## TECHNISCHE INFORMATION NR. SI36-050

## SERVICE INFORMATION NO. SI36-050

## REPLACEMENT OF THE PROPELLER GEARBOX FOR SOME ROTAX® ENGINES TYPE 912/914 (SERIES)

SB-912-056 R1

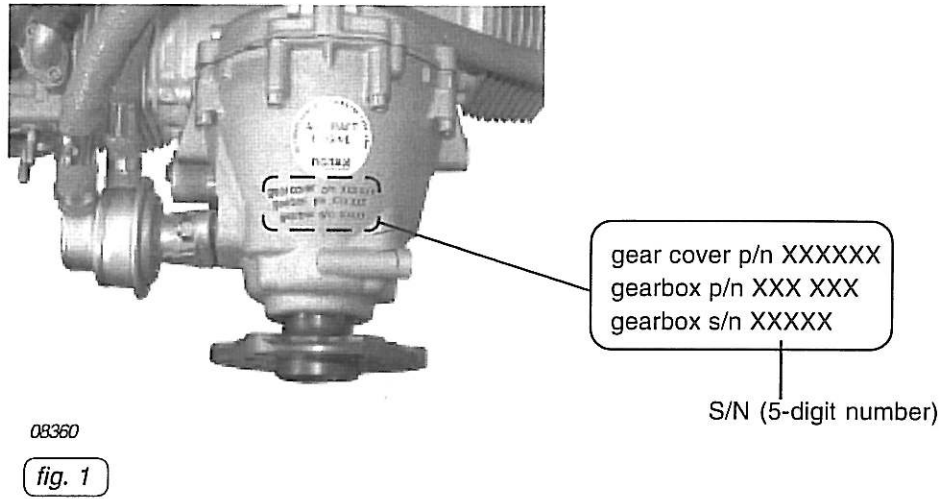
◆ **NOTE:** The relevant serial number of the gearbox is visible on the gearbox housing (see fig.1).

Bild 1

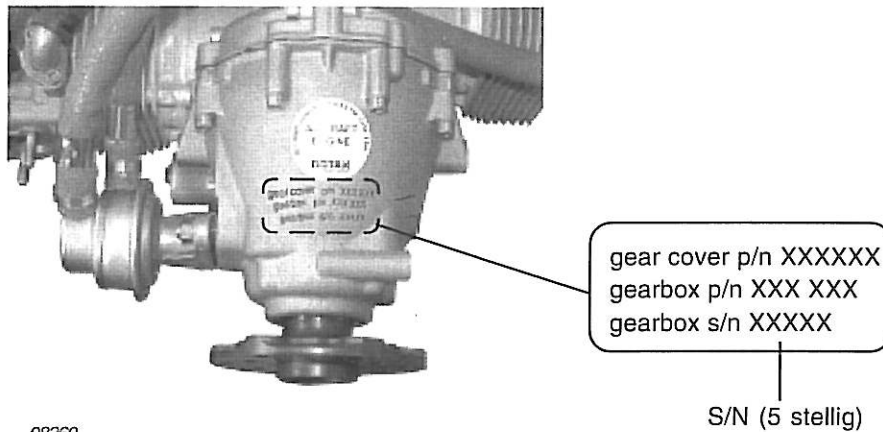
- ◆ **HINWEIS:** Die jeweilige Seriennummer des Propellergetriebes ist auf dem Getriebegehäuse ersichtlich (siehe Bild 1).
